Declaração de Impacte Ambiental (DIA)

Designação do Projeto:	Revisão do Plano da Pedreira - Ribeiro do Cavalo n.º 3
Fase em que se encontra o Projeto	Projeto de Execução
Tipologia de Projeto	Indústria Extrativa
Enquadramento no regime jurídico de AIA	Alinea a) do n.º 2, do Anexo II do Decreto-Lei nº 151-B/2013, de 31 de outubro, na sua atual redação, que aprova o Regime Jurídico sobre Avaliação de Impacte Ambiental (RJAIA).
Localização (freguesia e concelho)	Zambujal de Cima, freguesia de Castelo, concelho de Sesimbra, distrito de Setúbal
Identificação das áreas sensíveis (alínea a) do artigo 2º do DL 151-B/2013, de 31 de outubro, na sua atual redação	Zona Especial de Conservação Arrábida/Espichel Parque Natural da Arrábida
Proponente	José Marques Gomes Galo, S.A.
Entidade licenciadora	Direção-Geral de Energia e Geologia (DGEG)
Autoridade de AIA	Comissão de Coordenação e Desenvolvimento Regional de Lisboa e Vale do Tejo, I.P. (CCDR LVT, I:P)

Figura 27 - Medidas de redução sonora (Fonte: Plano de Pedreira (outubro 2025), extrato do Desenho 2/3, setembro 2025)

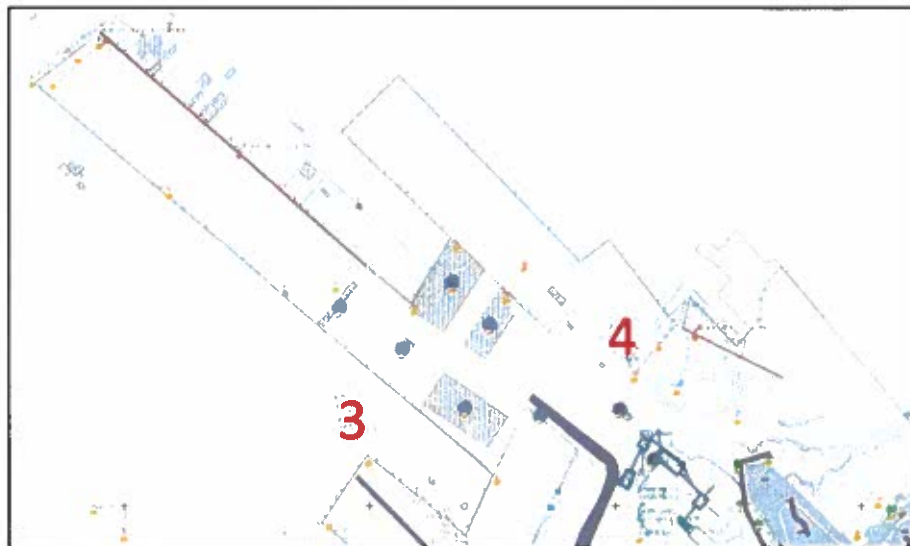
3. As medidas de minimização relativas ao património cultural, devem ser transpostas para o Caderno de Encargos do projeto/Plano de Lavra.
4. Implementação das seguintes medidas de redução sonora [cf. EIA (dezembro 2025) e Plano de Pedreira - Memória Descritiva (outubro 2025), cap. 4.10, e Desenho 2/3 - Situação Final da Lavra (setembro 2025)]:

- b. implantação de barreiras com 3,5 m de altura utilizando uma barreira de betão básica com $DLr > 24dB(A)$; este isolamento poderá ser atingido utilizando Painéis de Barreira Acústica em Betão Poroso ou com a construção de um muro com bloco de cimento próprio para alvenarias (caso a diferença em termos financeiros não seja significativa, deverá ser adotado bloco acústico); em qualquer uma das opções, caso a população se sinta "emparedada" com a adoção da barreira, poderão ser adotados painéis acústicos translúcidos (desde que
